Additif 151 – Règlement ONU n° 152

Amendement 4

Complément 3 à la version originale du Règlement – Date d'entrée en vigueur : 30 septembre 2021

Prescriptions uniformes relatives à l'homologation des véhicules des catégories M₁ et N₁ en ce qui concerne leur système actif de freinage d'urgence (AEBS)

Figure 1
**Changement de direction vers la gauche ou vers la droite
à une intersection**

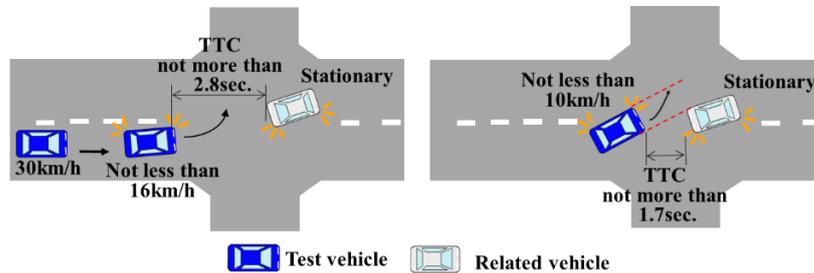
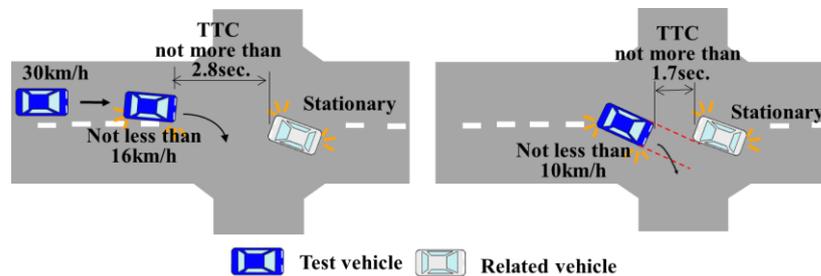
Ajouter les nouveaux scénarios 1 à 4, libellés comme suit :

1.1 Dans ce scénario, à une intersection, le véhicule soumis à l'essai tourne vers la gauche ou vers la droite devant un véhicule circulant en sens inverse qui s'est immobilisé pour tourner vers la gauche ou vers la droite.

Le véhicule soumis à l'essai roule à 30 km/h (avec une tolérance de +0/-2 km/h) vers l'intersection et freine jusqu'à atteindre une vitesse d'au moins 16 km/h en un point où il commence à tourner à gauche ou à droite, et le temps restant avant la collision (TTC) avec le véhicule venant en sens inverse ne dépasse pas 2,8 s. Lorsque le véhicule à l'essai tourne à gauche ou à droite dans l'intersection, sa vitesse diminue sans toutefois descendre en dessous de 10 km/h, puis il roule à vitesse constante. Le TTC avec le véhicule venant en sens inverse ne dépasse pas 1,7 s au moment où le ratio de recouvrement entre le véhicule à l'essai et le véhicule venant en sens inverse atteint 0 %.

Figure 2

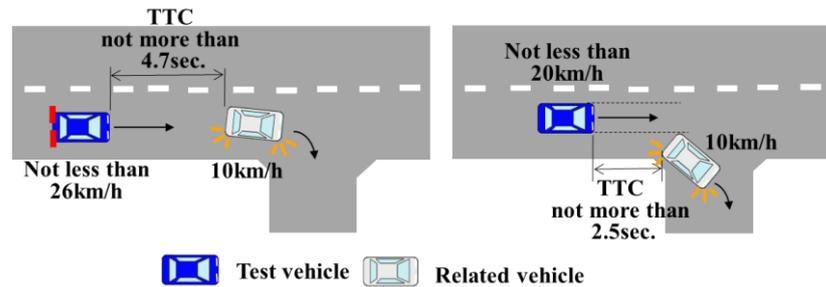
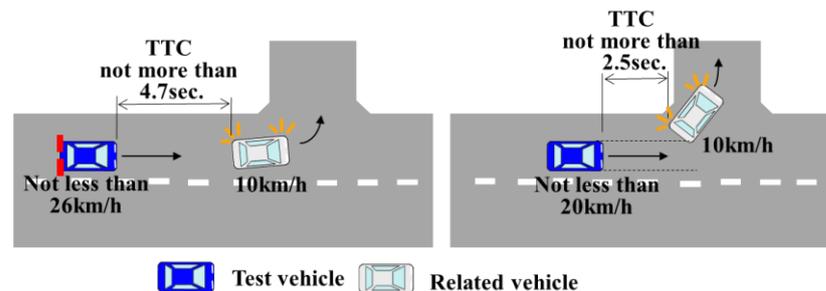
- 2.1 Dans ce scénario, le véhicule soumis à l'essai suit un autre véhicule. Le véhicule précédent tourne à droite ou à gauche, et le véhicule à l'essai continue tout droit.
- 2.2 Exemple détaillé du scénario :

Le véhicule précédent et le véhicule à l'essai roulent à 40 km/h (avec une marge de tolérance de +0/-2 km/h) sur une route rectiligne. Le véhicule précédent freine jusqu'à atteindre une vitesse de 10 km/h (avec une tolérance de +0/-2 km/h) afin de tourner à droite ou à gauche à l'intersection, et le véhicule à l'essai ralentit également en freinant pour garder une distance appropriée par rapport au véhicule qui le précède. Au moment où le véhicule qui le précède commence à tourner à droite ou à gauche, la vitesse du véhicule à l'essai n'est pas inférieure à 26 km/h et le TTC avec le véhicule qui le précède ne dépasse pas 4,7 s. Ensuite, le véhicule à l'essai ralentit jusqu'à atteindre une vitesse d'au moins 20 km/h, puis maintient une vitesse constante. Le TTC avec le véhicule précédent ne dépasse pas 2,5 s au moment où le ratio d'alignement entre le véhicule soumis à l'essai et le véhicule qui le précède atteint 0 %.

Figure 3
Virage équipé d'une glissière de sécurité et objet immobile

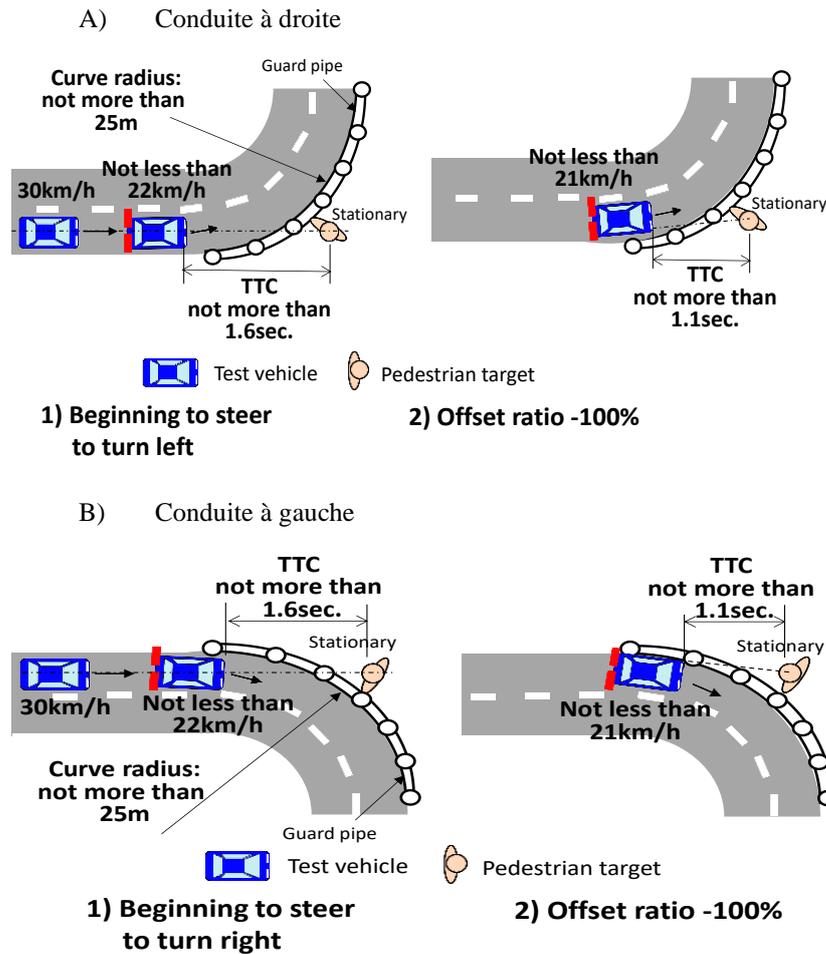
3.1 Dans ce scénario, le véhicule à l'essai aborde un virage serré équipé d'une glissière de sécurité sur le côté extérieur, et un véhicule à l'arrêt (de la catégorie M_1), un piéton cible immobile ou un cycliste cible immobile est positionné juste derrière la glissière et dans l'axe médian de la voie.

Le véhicule soumis à l'essai roule à 30 km/h (avec une tolérance de ± 2 km/h) vers un virage dont le rayon de courbure extérieur ne dépasse pas 25 m, et freine jusqu'à atteindre une vitesse d'au moins 22 km/h à l'endroit où il entre dans le virage. Le TTC avec l'objet immobile ne dépasse pas 1,6 s au moment où le véhicule à l'essai aborde le virage. Dans ce virage, le véhicule à l'essai roule sur la voie la plus excentrée, à une vitesse constante d'au moins 21 km/h. Le TTC avec l'objet immobile ne dépasse pas 1,1 s au moment où le ratio de recouvrement entre le véhicule à l'essai et le véhicule immobile atteint 0 %, ou au moment où le ratio de décalage entre le véhicule à l'essai et le centre du piéton cible immobile ou du cycliste cible immobile atteint -100 %.

Figure 4
Changement de voie en raison de travaux sur la route

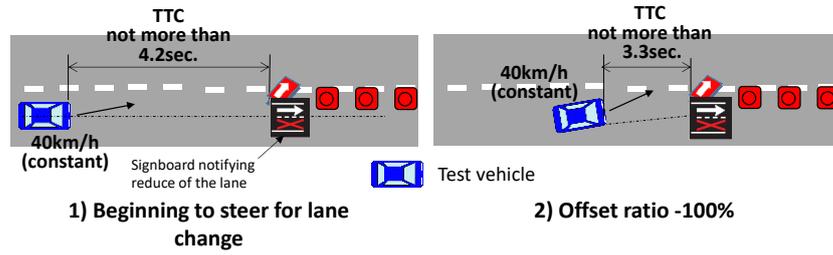
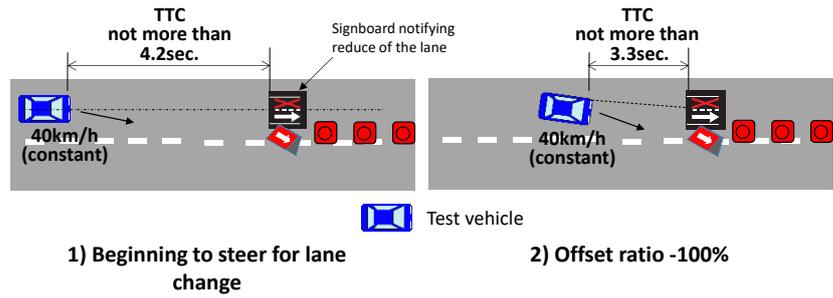
- 4.1 Dans ce scénario, le véhicule à l'essai change de voie lorsqu'un panneau placé au centre de la voie où il circule informe le conducteur que la chaussée se rétrécit.
- 4.2 Exemple détaillé du scénario :

Le véhicule à l'essai roule sur une route rectiligne à la vitesse de 40 km/h (avec une marge de tolérance de +0/-2 km/h) et commence à changer de voie devant le panneau l'informant du rétrécissement de la chaussée. Aucun autre véhicule ne s'approche de lui. Le TTC avec le panneau de signalisation ne dépasse pas 4,2 s au moment où le véhicule à l'essai commence à changer de voie. Lors du changement de voie, la vitesse du véhicule à l'essai est constante, et le TTC avec le panneau ne dépasse pas 3,3 s lorsque le ratio de décalage entre le véhicule à l'essai et le centre du panneau atteint -100 %.
